ZNALECKÝ POSUDEK

ZNALEC: Ing. Ladislav Bukovský

posudek projektové dokumentace DODATEČNÉ
POVOLENÍ STAVEBNÍCH ÚPRAV SPOJENÉ SE ZMĚNOU UŽÍVÁNÍ OBJEKTU
č.p. 4 STATKU V LUŠTĚNICÍCH

14.10.2021

podklad [Z-16] řez C- C objekt A

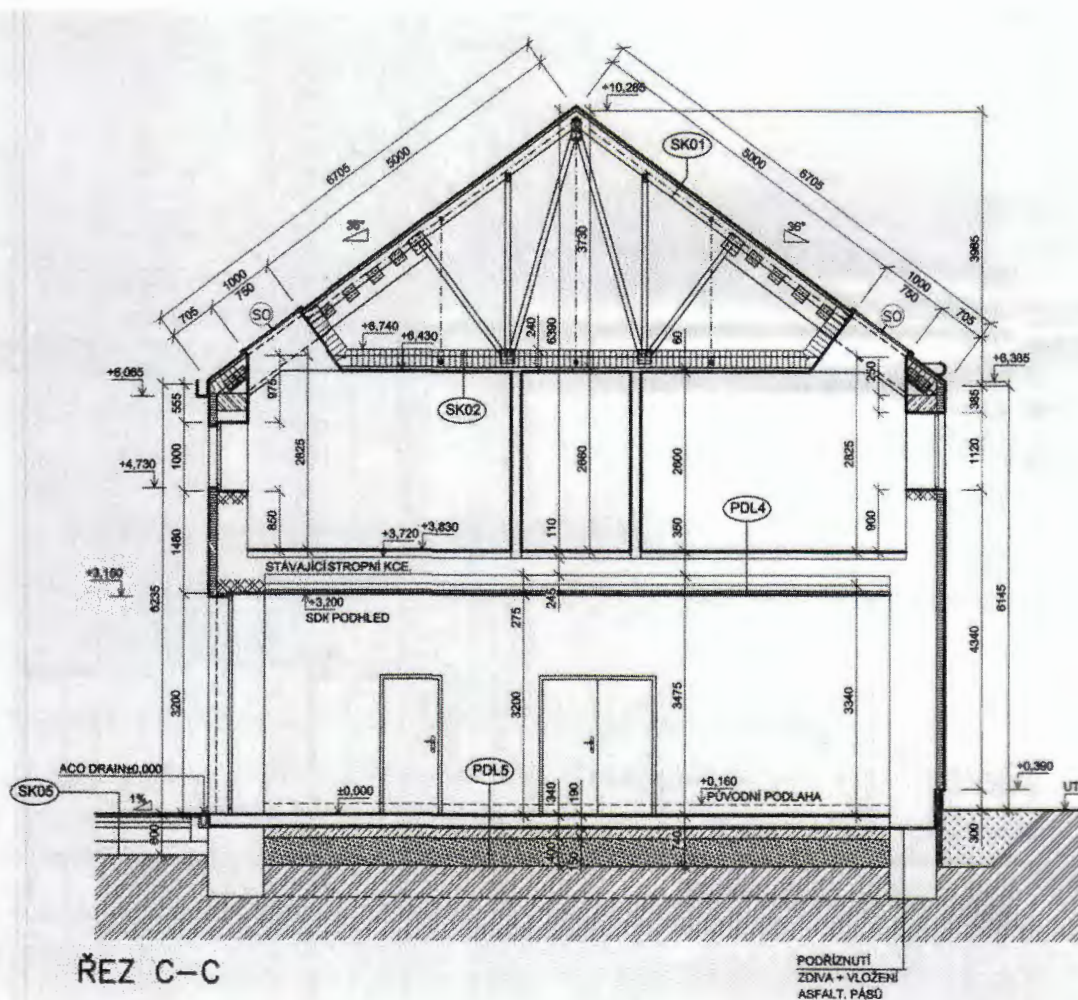
- světlá výška v 1. NP je 3200 mm, světlá výška v podkrovní je 2600 mm
 - vyhláška č. 268/2009 Sb. § 43 odst. (4) „Světlá výška pokoje hosta musí být minimálně 2600 mm. V části pokoje se šikmým stropem se do jeho plochy započítává plocha, jejíž světlá výška je nejméně 1600 mm. Plocha pokoje pod šikmým stropem může zaujímat nejvýše 30 % celkové plochy pokoje.“
- světlá výška v podkrovní navržena v minimální výšce 2600 bez tolerance pro odchylky provádění, skutečnost může být ve skutečnosti nižší než minimální požadovaná světlá výška

podklad Z-14 řez A-A objekt A

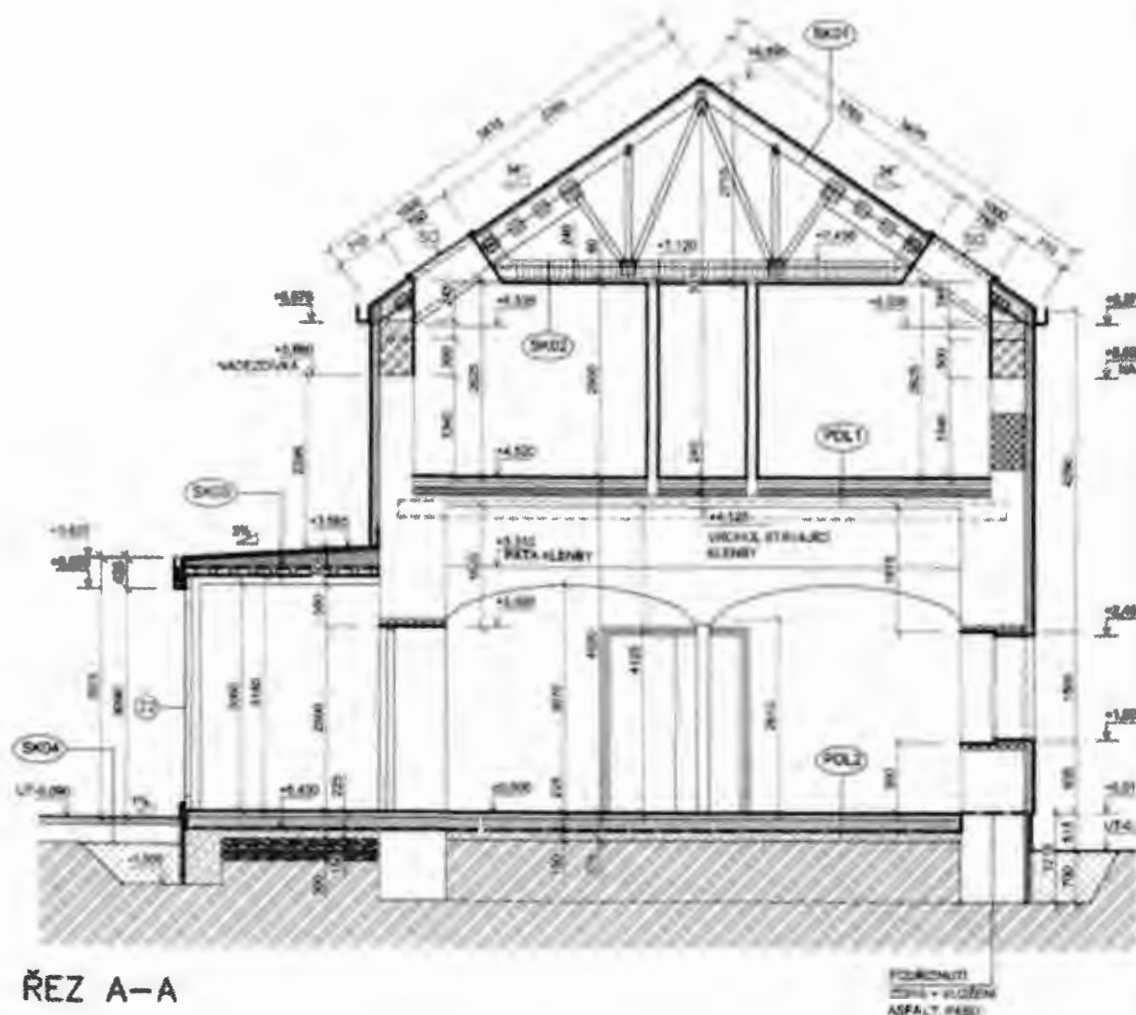
- světlá výška školících místností dle řezu je u paty klenby s asi litinovým sloupem 2610 mm a do vrcholu klenby 3070 mm
 - podlahová plocha školící místnosti č. 1.32 = 74,09 m², m. č. 1.33 = 79,63 m² a m. č. 1.34 = 49,18 m²
 - dle ČSN 73 5305 čl. 5.2.4.1 pro administrativní budovy a prostory je
Minimální světlá výška kancelářských prostor 2 700 mm. Doporučená světlá výška kancelářských prostor 3 000 mm.
 - dle nařízení vlády č. 361/2007 Sb. §47 odst. (1) Světlá výška prostoru určeného pro trvalou práci musí být při ploše c) od 51 do 100 m² nejméně 2,70 m,
 - světlá výška v místnostech v místě patek kleneb se sloupem je méně než 2700 mm
- podklad [Z -13] půdorys podkroví objekt A

podklad [Z -13] půdorys podkroví objekt A

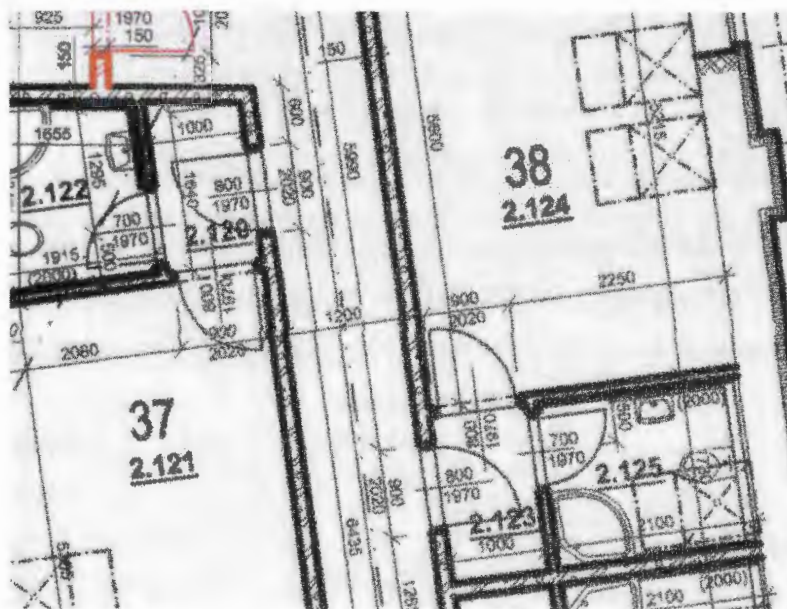
- šířka chodby ve výkrese je vyznačena kótou 1200 mm.
 - vyhláška č. 268/2009 Sb. § 43 odst. „(3) Minimální šířka chodeb pro hosty je 1500 mm, nejmenší průchozí šířka schodiště pro hosty je 1100 mm.“

podklad [Z -18] v. č. 07 půdorys střecha objekt A

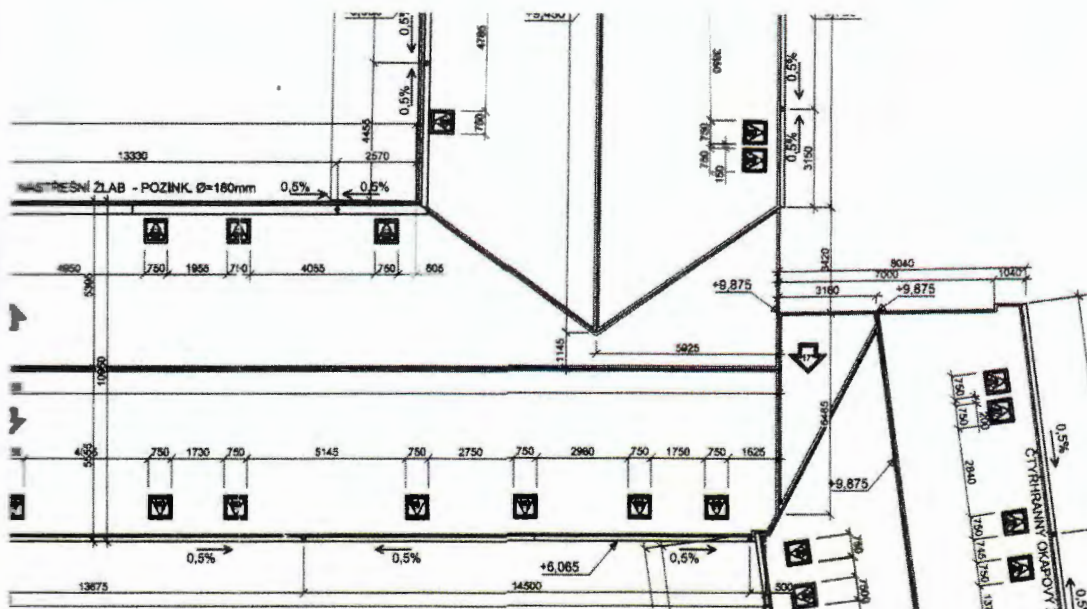
- ve výkresu střechy, není zakreslen výlez na střechu, pouze střešní okna z ubytovacích jednotek, chybí přístup na střechu pro její údržbu
- není vyznačen systém ochrany systém proti pádu osob dle Nařízení vlády č. 362/2005 Sb. a ČSN 73 1901:2020

Podklad [Z-49] řez C-C objekt C

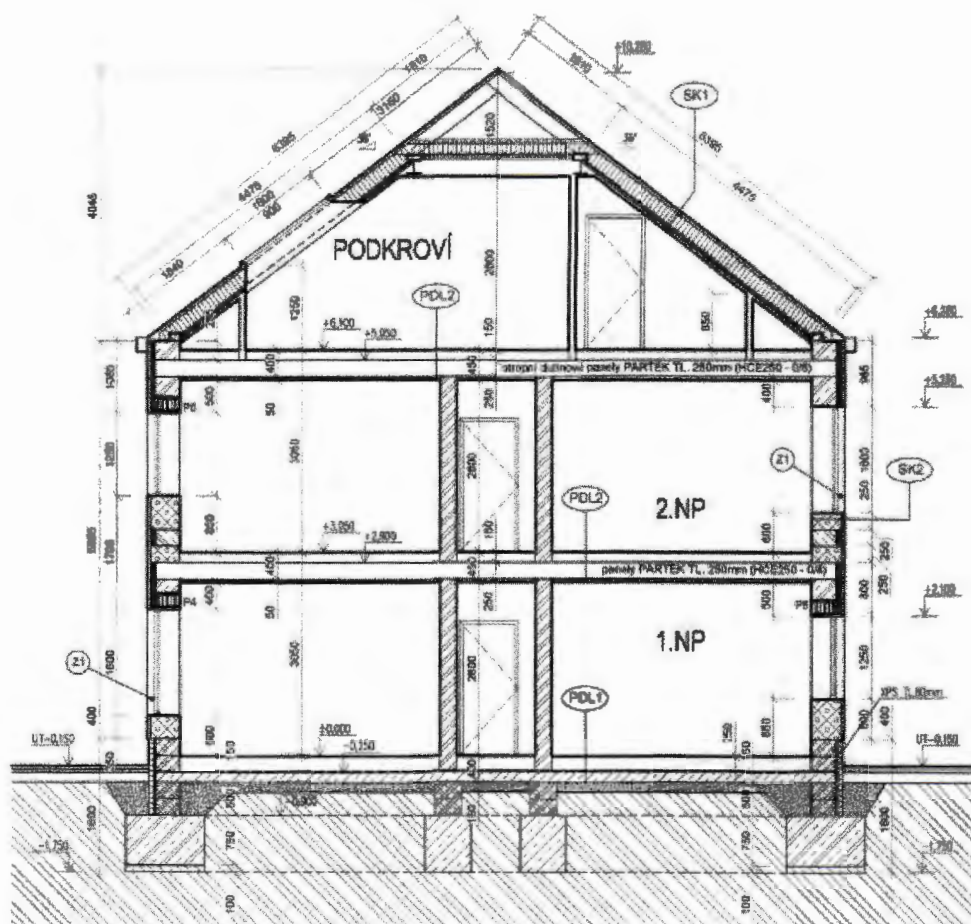
- navržená světlá výška v 1. NP je 2600 mm
- navržená světlá výška v 2. NP je 2600 mm
- navržená světlá výška v podkroví v nejvyšším místě 2600 mm,
 - navržené světlé výšky místností jsou popsány bez tolerance přesností při provádění, ve skutečném stavu nemusí mít obytné místnosti požadované minimální světlé výšky

Podklad [Z -45] půdorys 2. NP

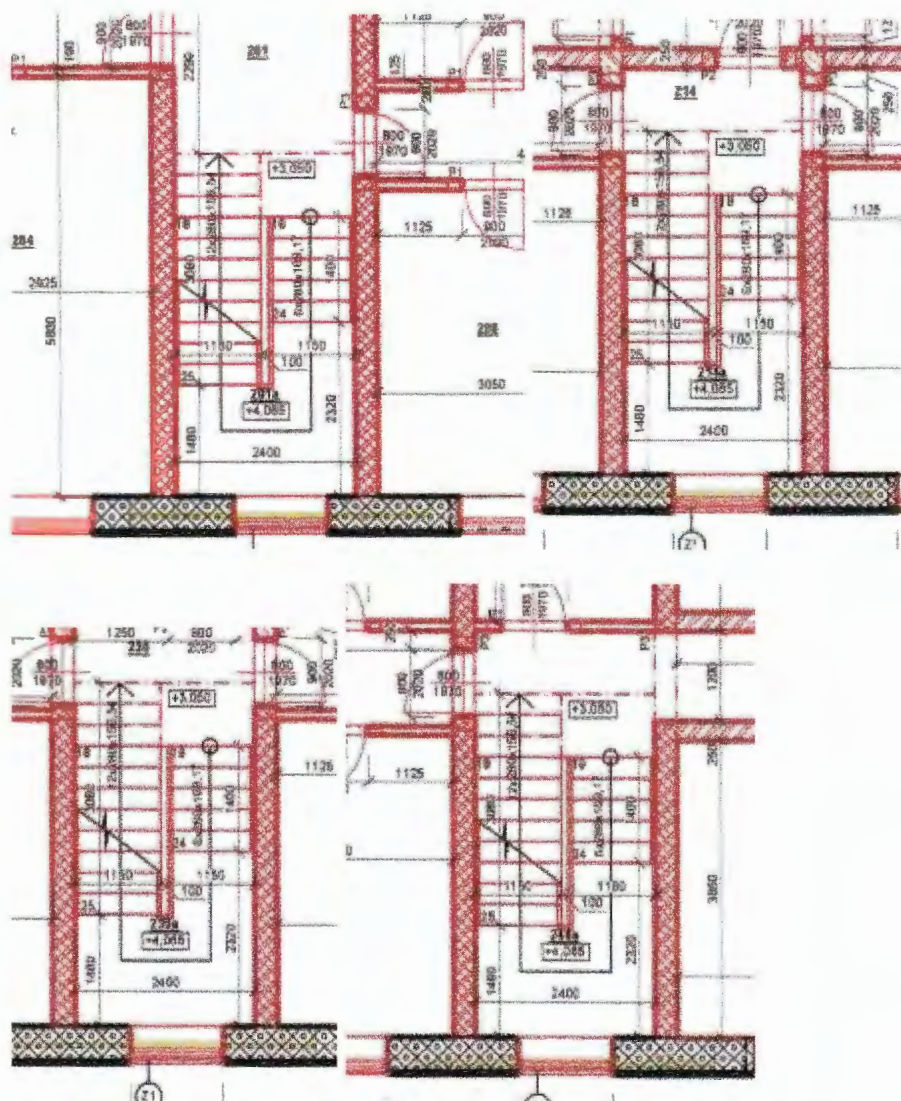
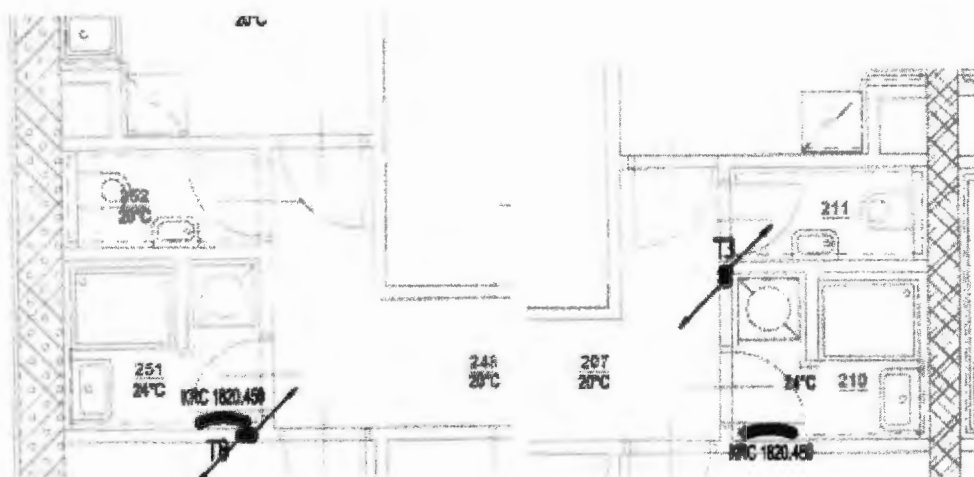
- schodiště z 2. NP do podkrovní mají různý počet schodišťových stupňů v jednom schodišťovém rameni
 - první rameno 6x280x169,17
 - druhé rameno 12x280x156,54
- Příloha č. 1 k vyhlášce č. 398/2009 Sb. Obecné technické požadavky zabezpečující bezbariérové užívání staveb:

- Schodiště mají různý počet stupňů v jednotlivých ramenech

Zdroj [Z-70] půdorys 2. NP vytápění objekt C

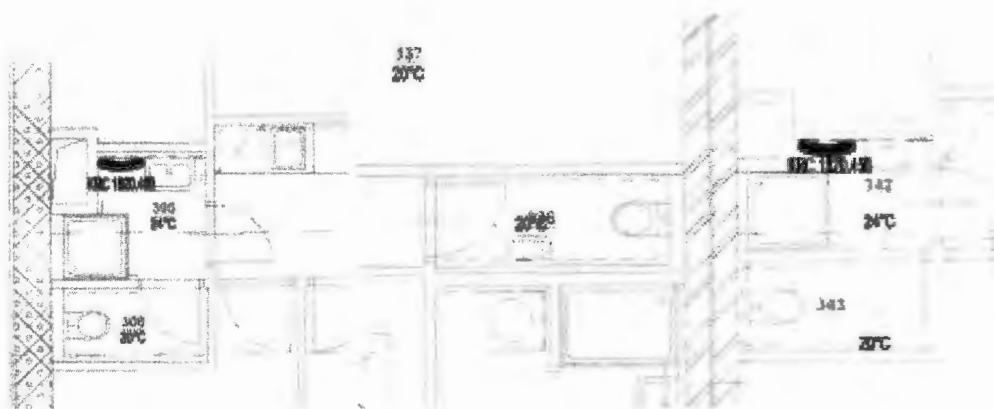
- V některých WC v bytech není zakreslen zdroj tepla, u některých není vyznačena požadovaná teplota vytápění
- v 3. NP jsou WC oddělené dveřmi od vytápěných koupelen
 - Vyhláška č. 268/2009 Sb. „§ 11 Denní a umělé osvětlení, větrání a vytápění, odst. (7) Záchody, prostory pro osobní hygienu a prostory pro vaření musí mít umělé osvětlení v souladu s normovými hodnotami,
